DODATEK Č. 4 ke Smlouvě o dílo

Kanalizace obce Brtev, Vodovod obce Brtev

ZMĚNOVÝ LIST

SO 01 – Stoka A – stabilizace základové spáry mezi Š3 - Š4

Název úseku: **STOKA A, Š3-Š4**

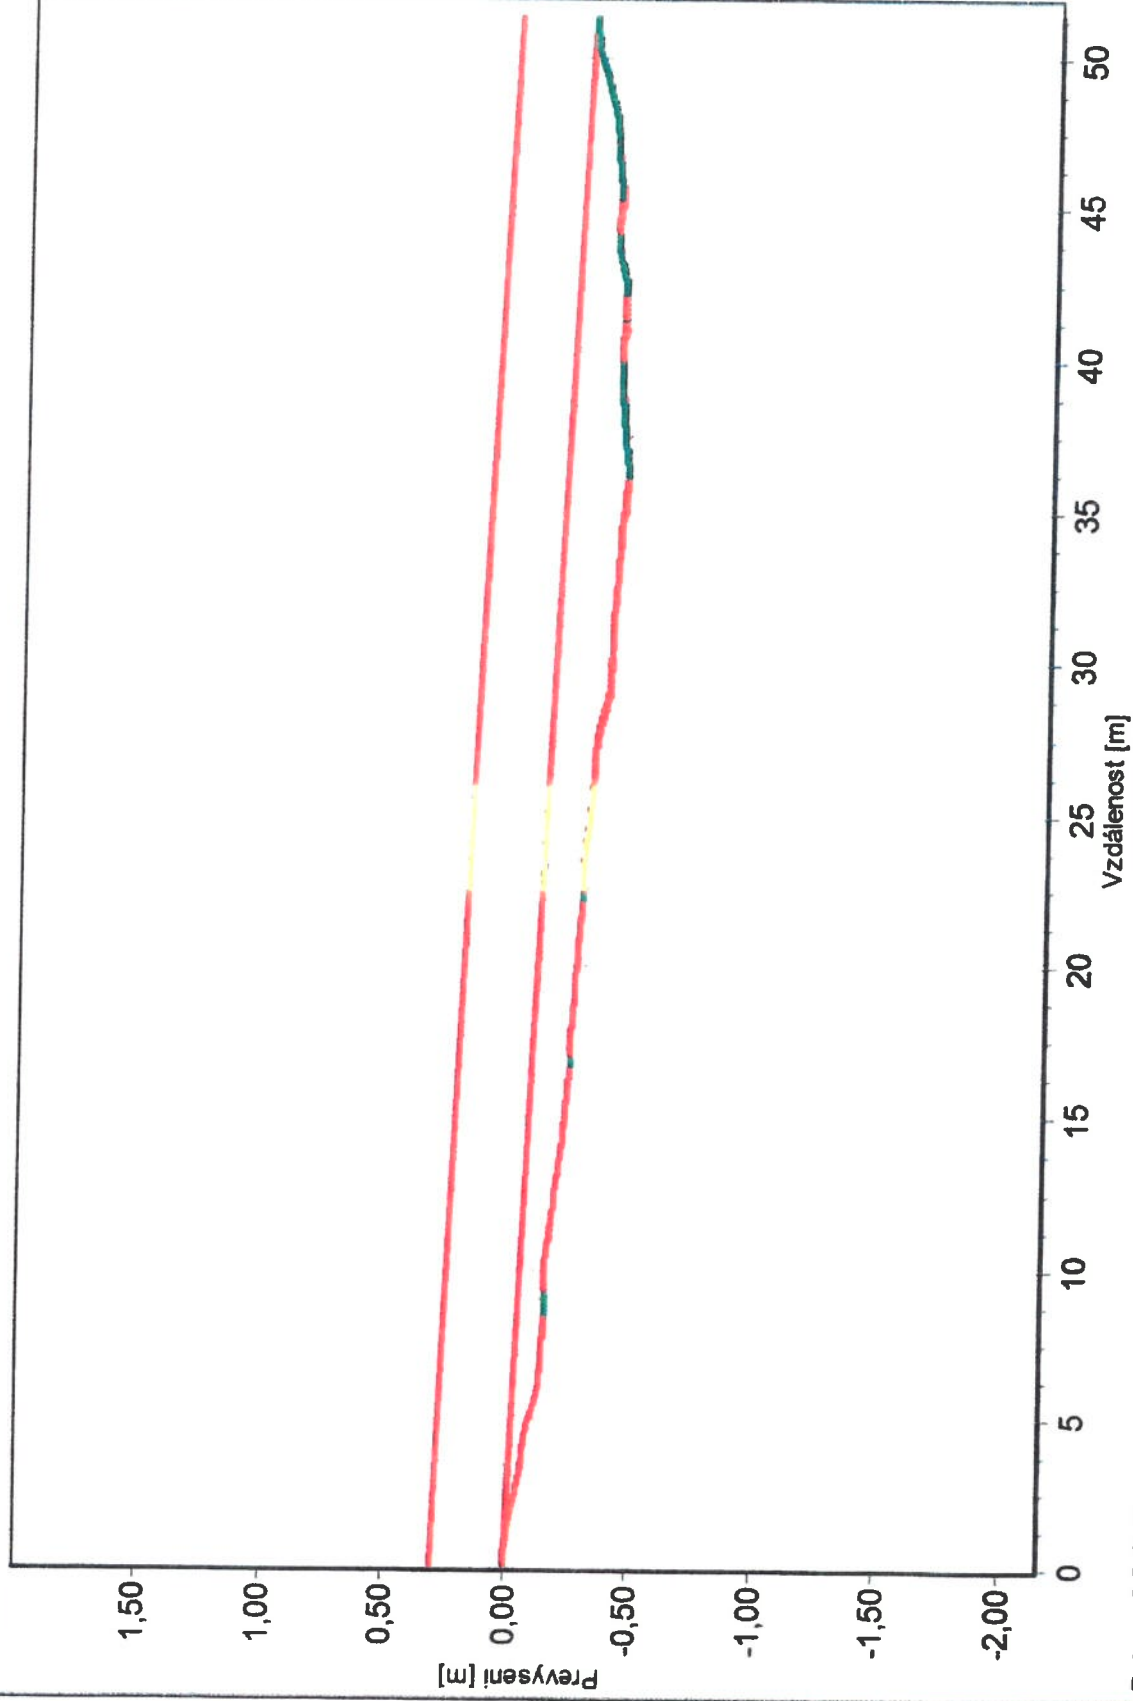
Po provedení kamerové prohlídky potrubí bylo zjištěno, že na úseku kanalizační stoky A, mezi Š3 - Š4 došlo k průhybu potrubí. Přestože byly stavební práce provedeny dle doporučení přizvaného geotechnika, bylo nezbytně nutné provést pokládku potrubí v tomto úseku znovu. Průhyb zájmového úseku potrubí byl zapříčiněn nepříznivým geologickými poměry.

proti směru toku, Oddílná stoka nebo kanalizační přípojka pouze pro odpadní vody
převýšení -0,28 m, Délka úseku 51,28 m

Dle kamerové prohlídky stoky A v úseku Š3 – Š4 dochází k protispádu.

I po těchto opatřeních nebyla základová spára stabilní a docházelo k zatlačování vrstvy štěrkodrtě 0 – 63 mm do zvodnělých jílovitých zemin. Při telefonické konzultaci s geotechnikem bylo rozhodnuto zvyšovat tl. štěrkodrtě vrstvy do té míry, až bude základová spára únosná. Z výše popsaných skutečností bylo nutné podklad ze štěrkodrti pokládat v tl. 85 cm.

Zhotovitel celý úsek mezi šachtami přeloží. V pondělí 14.9.2015 za přítomnosti hydrogeologa (Ing. Žaba) byl stanoven technologický postup pokládky potrubí – zápis ve stavebním deníku.

SO 01 - Situace kanalizace - 1.část
M 1:500

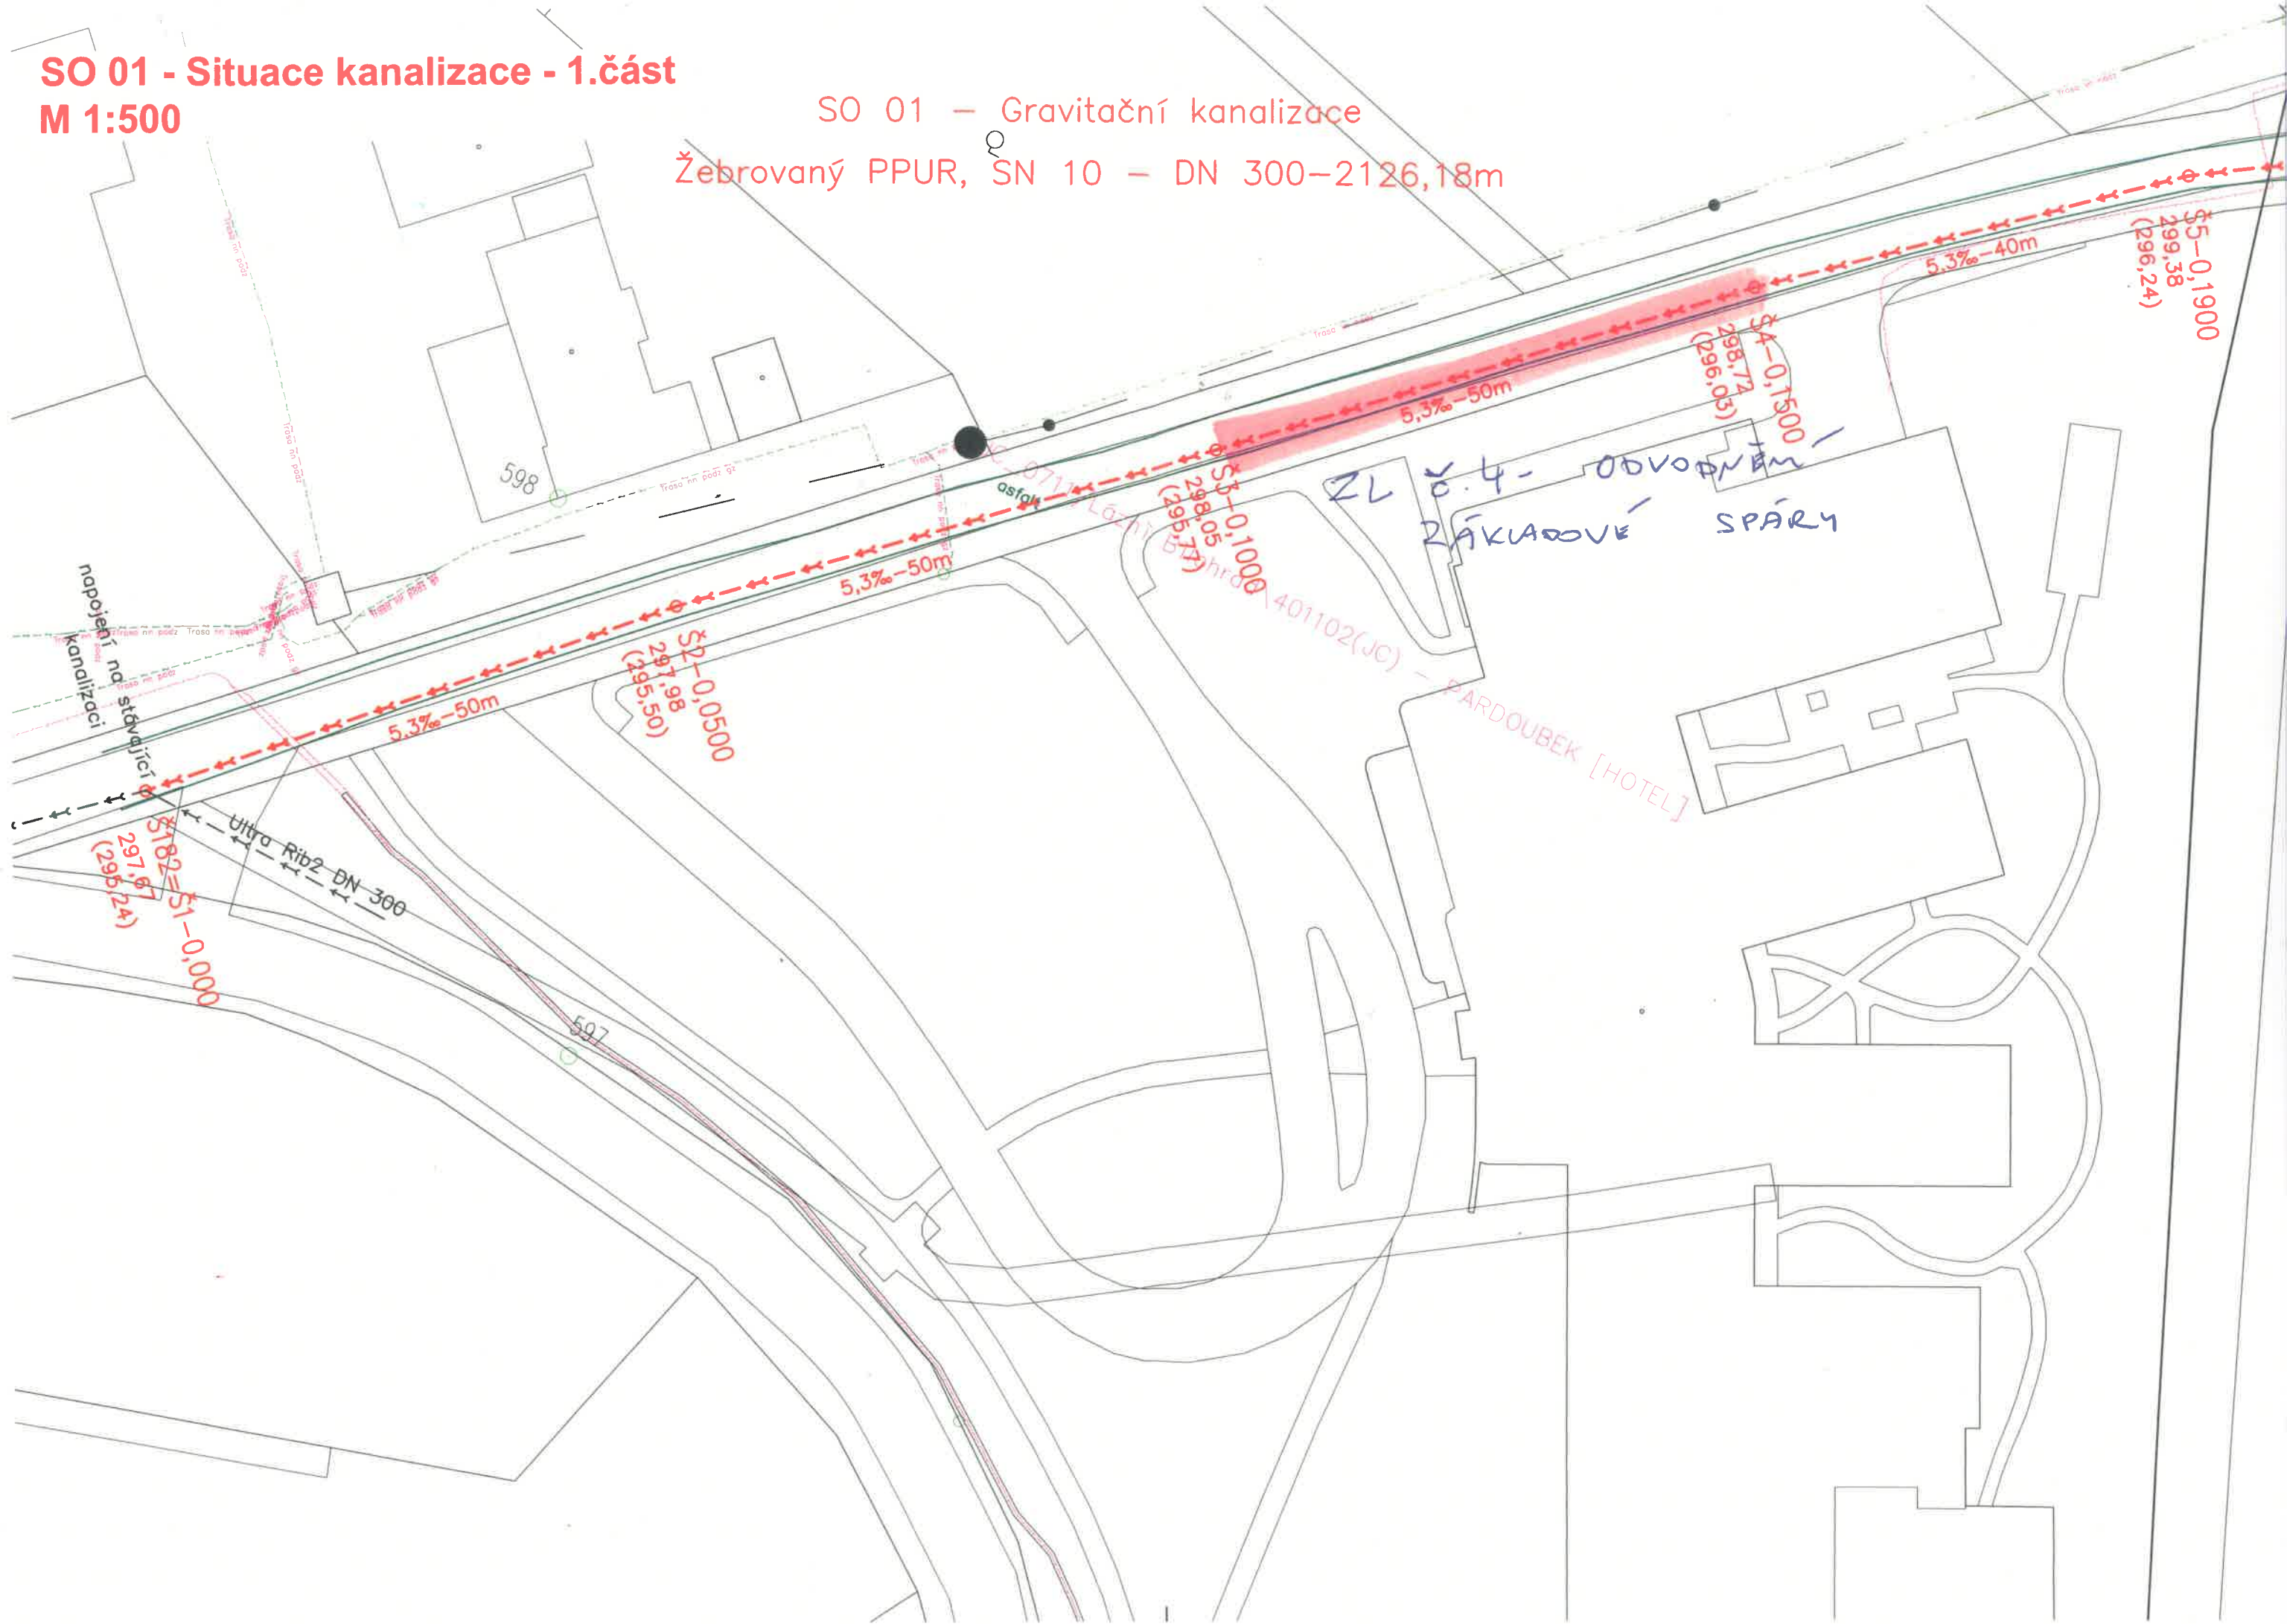
Při provádění prací na úseku Š3 – Š4 také došlo k narušení stávající komunikace nad rámec původního předpokladu dle DRS. Toto narušení bylo zapříčiněno jednak z důvodu provádění zemních prací při výstavbě kanalizace (snižování hl. spodní vody, nestabilní zeminy v úrovni základové spáry) a odlišností ve skladbě konstrukčních vrstev stávající komunikace oproti předpokladu v DRS.
